Verslag huishoudelijke elektrische installatie op laagspanning en zeer lage spanning

Referentie: **011-20261023-05**	Datum controle: **23/10/2026**
Keurder: **011**

Eigenaar:	**Gunther Dietens**	EAN-code:	**541448820060459846**
Adres installatie:	**Doornenstraat 10, 2800 - Mechelen**	Nummer teller(s):	**1LGZ0470626692**
		Distributienetbeheerder installatie:	**Fluvius**

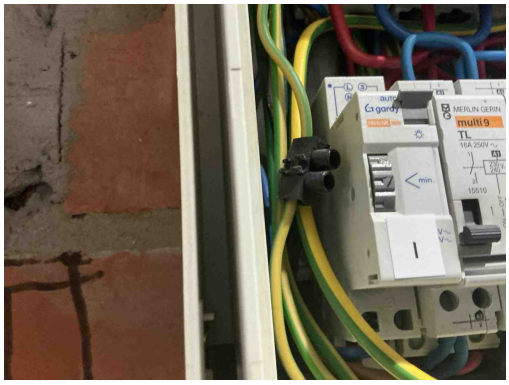
C35 - Er zijn doorverbindingen gemaakt met lusterklemmen; er kon niet aangetoond worden dat deze klemmen geschikt zijn voor de aanwezige spanning, stroom en draadsectie en dat ze “CE” zijn (Boek 1: 1.4.2.1.).
Opmerking: Oa bord 1 en 2

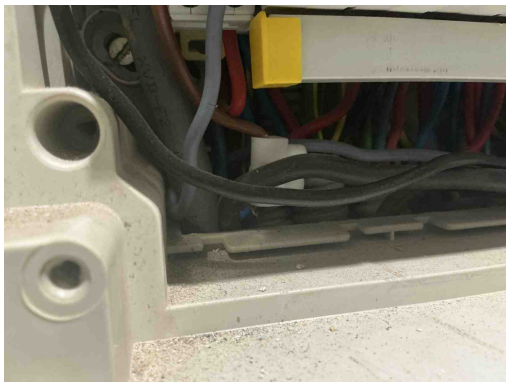
C35 - Er zijn doorverbindingen gemaakt met lusterklemmen; er kon niet aangetoond worden dat deze klemmen geschikt zijn voor de aanwezige spanning, stroom en draadsectie en dat ze “CE” zijn (Boek 1: 1.4.2.1.).
Opmerking: Oa bord 1 en 2

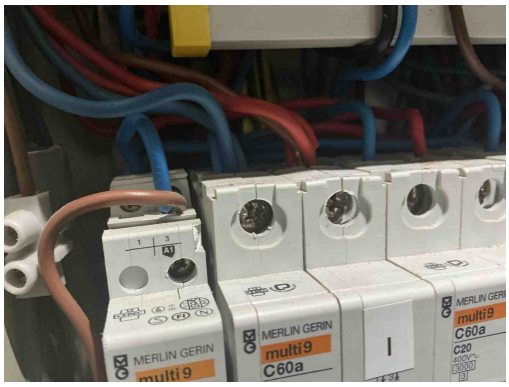
C28 - Niet gebruikte leidingen onder spanning zijn niet op een degelijke manier geïsoleerd of verwijderd (Boek 1: 4.2.1.1).
Opmerking: Oa bord 1

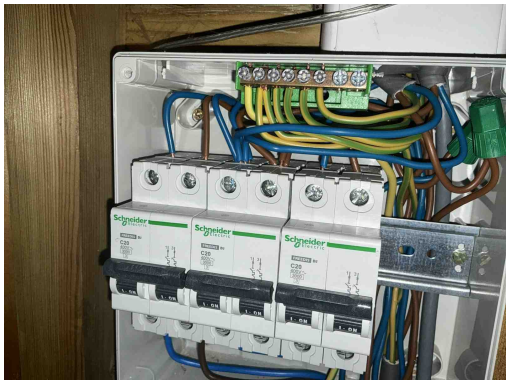
T21e - Het elektrisch materieel is niet geplaatst volgens de voorschriften van de fabrikant / regels van goed vakmanschap. (Boek 1: 1.4.1.3) Oa meer dan 2 geleiders van van dezelfde sectie geplaatst in 1 module van een beveiligingsinrichting. Dit geeft een verhoogd risico op vonkvorming.
Opmerking: Oa kring I en N2

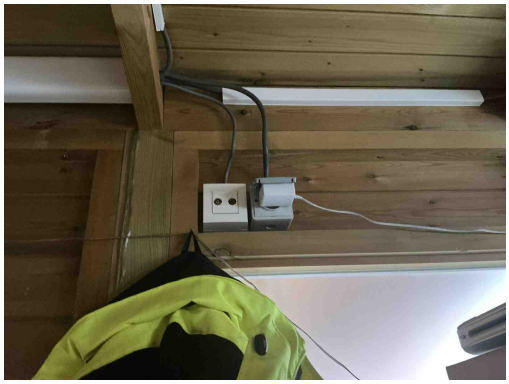
B35 - Er bevindt zich een geel-groene geleider in de meterbord verbinding aan de oorsprong van de installatie en deze is niet beveiligt tegen onrechtstreekse aanraking d.m.v. een differentieelstroominrichting van maximum 300 mA geplaatst in het begin van de elektrische installatie van een residentieel geheel (incl. in de gemeenschappelijke delen) (Boek 1: 1.5, 4.2.4.3, 4.2.4.4+ SYNERGRID C1/107).

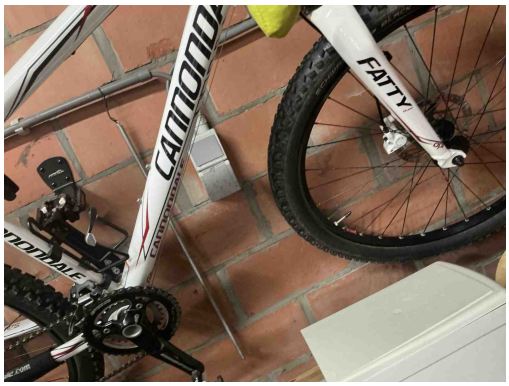
S07 - De situatieplannen stroken niet met de werkelijkheid (Boek 1: 3.1.2.1).
Opmerking: Oa garage schakelaar , contactdoos tuinhuis, E5

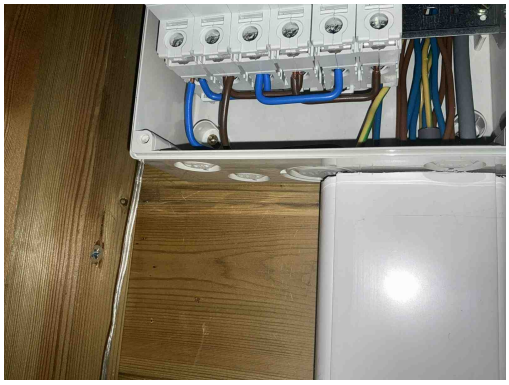
S07 - De situatieplannen stroken niet met de werkelijkheid (Boek 1: 3.1.2.1).
Opmerking: Oa garage schakelaar , contactdoos tuinhuis, E5

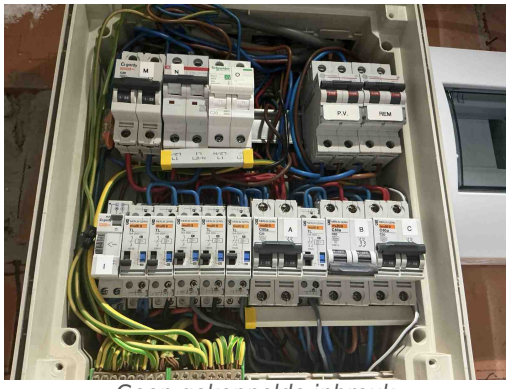
T21a - Het elektrisch materieel is niet geplaatst volgens de voorschriften van de fabrikant/ regels van goed vakmanschap. (Boek 1: 1.4.1.3) Oa ophangvijzen elektrisch verdeelbord niet afgedekt. Zie klasse II toestel.
Opmerking: Oa bord 3
